VERKSTADS- MEDDELANDE

BETR.	PRODUKT
PARKERINGS- BROMS	P
142, 144	GRUPP 55
DATUM	NR
Januari 1968	3

Nytt utförande av ankarbult, 142, 144

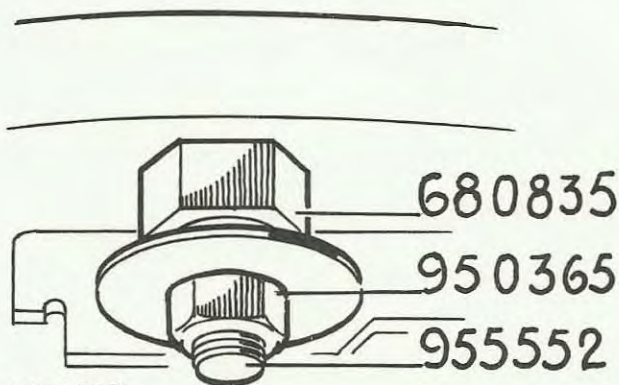
Ny infästning av ankarbult för parkeringsbroms har införts. Ändringen består i att ankarbulten har genomgående hål och att styrbrickan hålls på plats av nylockmutter i stället för låsring, se bild.

I vår produktion är ändringen införd från och med chassinummer: 142-12247
144-51763

Vid byte av ankarbult erfordras följande detaljer:

<u>Benämning</u>	<u>Detaljnummer</u>	<u>Antal per vagn</u>
Ankarbult	680835	2
Skruv	955552	2
Mutter	950365	2
